专业协调01：合拢共墙与一层平面

专业协调02：二、三层临空边缘与屋面

专业协调03：门窗统计与结构待办

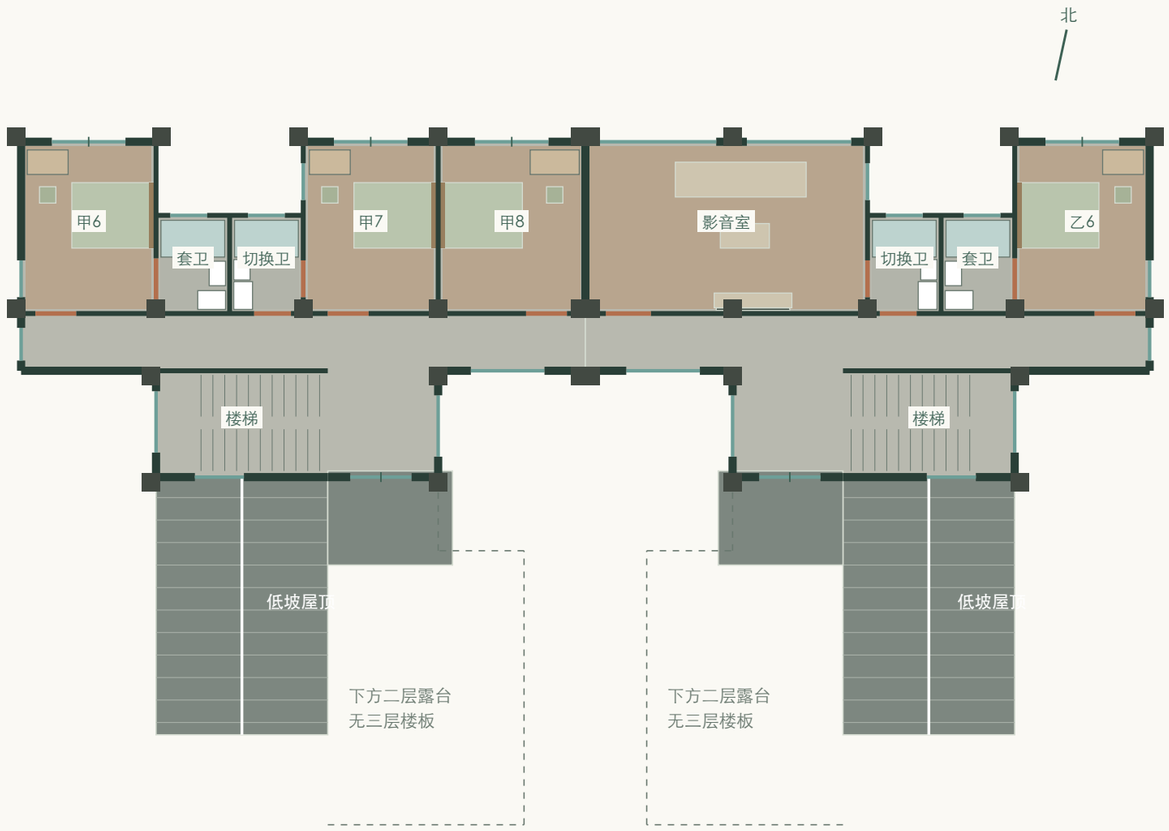
蓝线为保留的露台栏杆；深灰为恢复的走廊墙，青绿为新窗；屋顶及楼板边界不变。

二层：有顶走廊加墙，转折通道补顶，前露台敞开

三层：走廊墙与窗恢复，低坡翼顶延伸，前露台保持露天

二层露台共8段栏杆：0.35米炭灰砖纹基座，上部哑黑细竖杆与扶手，高度暂按1.20米建模；应复核实际完成面高度、竖杆间距、扶手、基座与边梁锚固。

后排主屋顶前坡约18°，楼梯并入连续坡面，二层卧室上方小顶左右约12°分坡，屋脊及侧檐向南约3°降低；三层前部原露台楼板全部取消，不将坡屋面作为可走露台。

原两户中间4处侧窗封闭；共墙本体及屋顶接缝需同时明确防火、隔声、防水和结构连续性。
